**Oggetto: Valutazione di impatto ambientale ai sensi dell'art. 23 del D. Lgs. n. 152/06 e s.m.i. per il rilascio del provvedimento unico ai sensi dell'art 27-bis del D.Lgs. 152/06 e s.m.i. Progetto di "Concessione di derivazione pozzi stabilimento MEMC Electronic Materials S.p.A" presentato dalla Società Global Wafers - MEMC Electronic Materials S.p.A. Trasmissione contributo tecnico-scientifico.**

**Istruttoria Provinciale per la Valutazione di Impatto Ambientale  
 ai sensi degli art. 23 e 27bis del D. Lgs. 152/06 e s.m.i.**

**Progetto: “Concessione di derivazione pozzi stabilimento MEMC Electronic Materials S.p.A”**

**Proponente: Società Global Wafers - MEMC Electronic Materials S.p.A**

Fig. 2: Planimetria catastale con ubicazione opere di presa (tavola 2, agosto 2022)

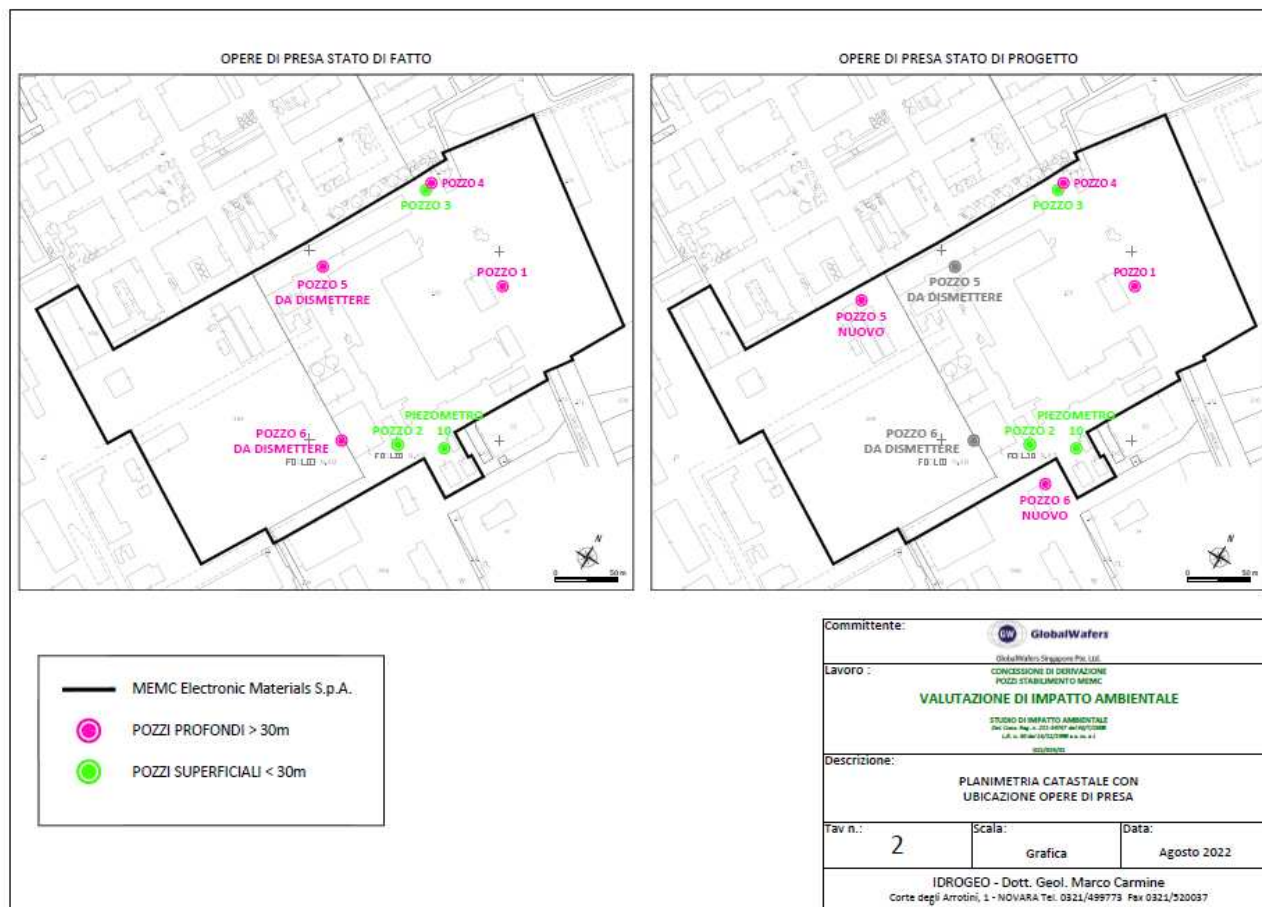
Deve essere chiarito se lo spostamento del Pozzo 6 può comportare la perdita corrispettiva del punto di monitoraggio. Si evidenzia, infatti, che il report relativo agli anni 2016-2021 sulla contaminazione della falda profonda fa riferimento anche a tale punto di misura. Dai monitoraggi risulta inoltre che il Pozzo 6, ad oggi, presenta la contaminazione da solventi clorurati maggiore.
